新竹縣政府工程查核代表照片表

工程名稱：清石道路 7.18K 等 3 件災害復建工程

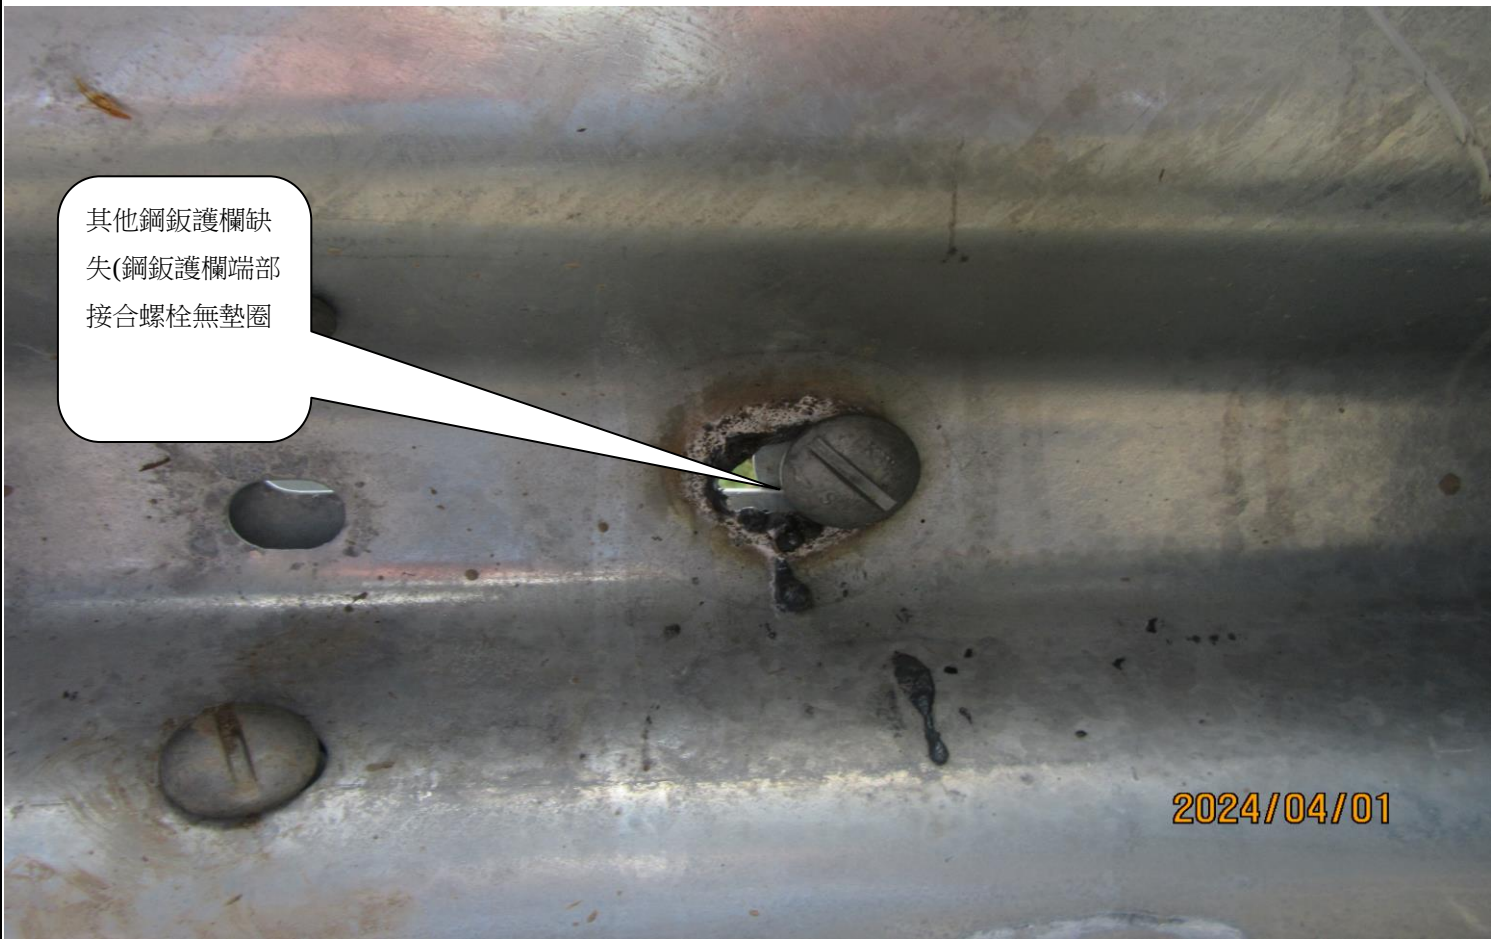
混凝土養護不合規範，塑性收縮造成裂縫(7K+500 擋土牆頂有塑性收縮造成裂縫)。

混凝土養護不合規範，塑性收縮造成裂縫(7K+500 擋土牆頂有塑性收縮造成裂縫)。

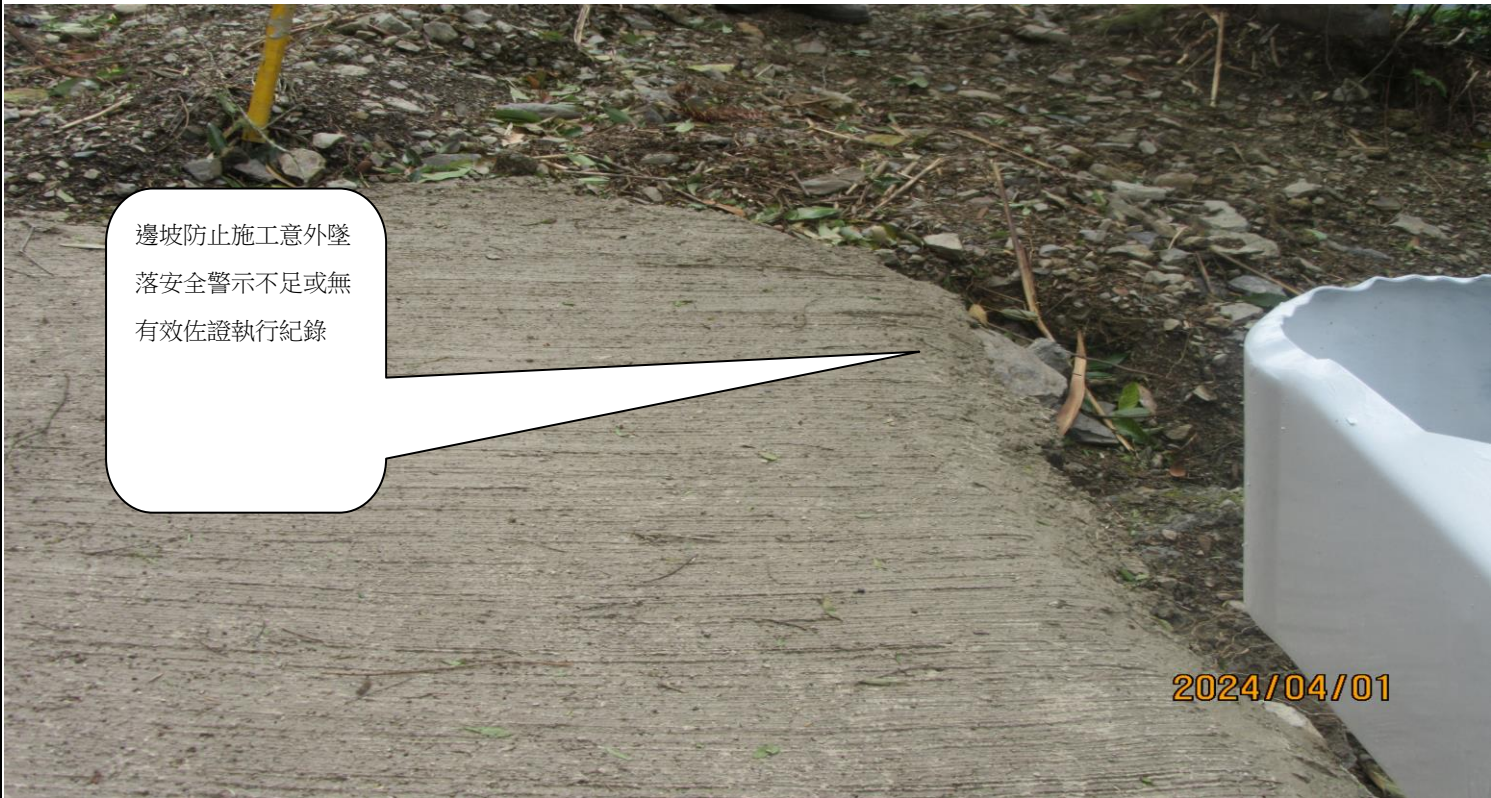
其他材料設備檢驗審查紀錄缺失(抽查
7K+500~7K+530，在
7K+505~520 進場鋼
鈑護欄鍍鋅量不足並
有銹蝕狀況)。

其他材料設備檢驗審查紀錄缺失(抽查 7K+500~7K+530，在 7K+505~520 進場鋼鈑護欄鍍鋅量不足並有銹蝕狀況)。
